Acuerdo 950 Por el cual se aprueba la incorporación del cambio en los límites de generación y absorción de potencia reactiva de la unidad 1 de la planta de generación Termodorada y la respectiva curva de carga

950

6 Abril, 2017

CURVA DE CARGABILIDAD UNIDAD 1

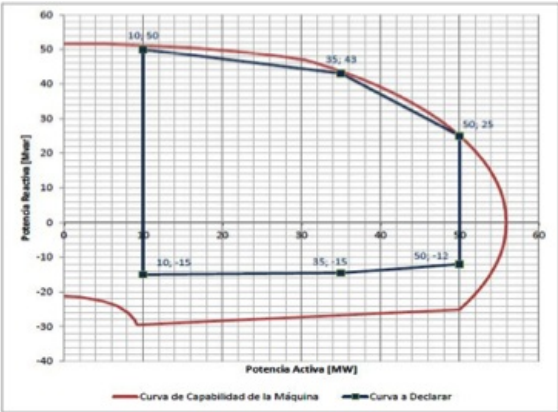
Que como resultado de la realización de las pruebas de potencia reactiva de la unidad 1 de la planta de generación Termodorada, se encontraron diferencias en los límites de generación y absorción de potencia reactiva, haciéndose necesario solicitar el cambio de los parámetros de la curva de cargabilidad.
- 3**

Aprobar la declaración de una nueva curva operativa de carga de la unidad 1 de la planta de generación Termodorada, en las que se define la capacidad para entrega y absorción de potencia reactiva de la unidad en función de la potencia activa generada.

Unidad	Parámetro a modificar	Valor anterior	Valor nuevo
Termo Dorada Unidad 1	Capacidad de Generación Reactivos (Mvar) en 10 MW	20	50
	Capacidad de Generación Reactivos (Mvar) en 10 MW	-20	-19
	Capacidad de Generación Reactivos (Mvar) en 35 MW	20	43
	Capacidad de Generación Reactivos (Mvar) en 35 MW	-20	-15
	Capacidad de Generación Reactivos (Mvar) en 50 MW	20	25
	Capacidad de Generación Reactivos (Mvar) en 50 MW	-20	-12
